BRO VED VESTER VOLDGADE

Forslag til lokalplan i supplerende høring
fra den 16. februar til den 1. marts 2016.

I denne pjece kan du læse om ændring af det projekt, der ligger til grund for det tidligere offentliggjorte lokalplanforslag, og om dine muligheder for at fremsende bemærkninger til ændringerne af lokalplanforslaget.

Principskitse for trafikafvikling

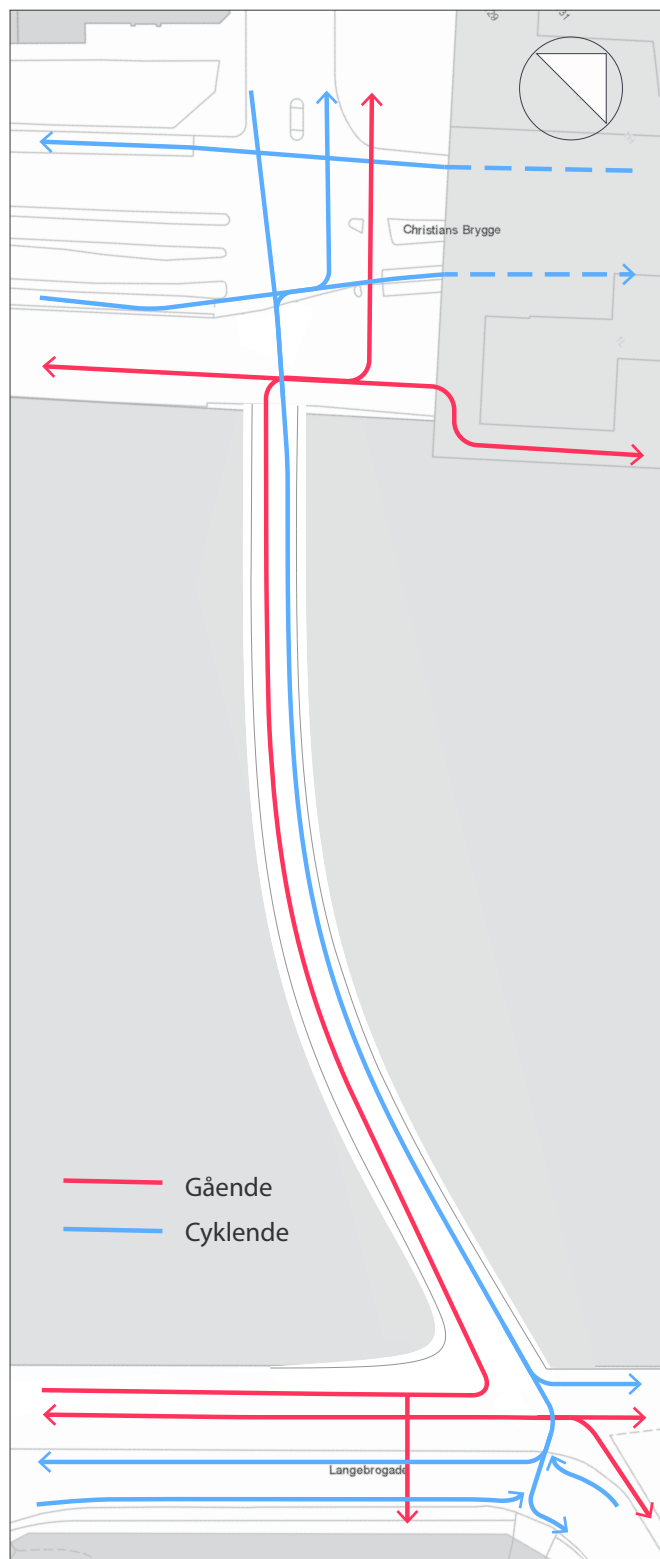
Lokalplanens forslag til trafikafvikling på broen og dens landinger ændres, hvor afvikling af cykeltrafik sker i broens sydlige halvdel og fodgængertrafik i den nordlige halvdel af broen, hvor en trafikanalyse viser flere konfliktzoner mellem cyklende og gående.

Det ny forslag hvor cykel- og gangsti skifter bane, begrænser konfliktzonerne mellem cyklister og fodgængere.

På den baggrund foreslår Teknik- og Miljøforvaltningen, at bestemmelserne om trafikafvikling på broen og dens landinger i § 6. Ydre Fremtræden Stk. 3, punkt b) og c) ændres, så afvikling af cykeltrafik sker i broens nordlige halvdel og fodgængertrafik i den sydlige halvdel af broen – se vedhæftede principskitse.

Begrundelsen er, at trafikanalyser viser, at antallet af konfliktzoner mellem cyklende og gående, med den foreslåede løsning, kan reduceres ved den østlige landing af broen, mens løsningen er neutral ved den vestlige landing. Der kan på den måde opnås en langt mere sikker afvikling af såvel cykel- som fodgængertrafik til og fra broen.
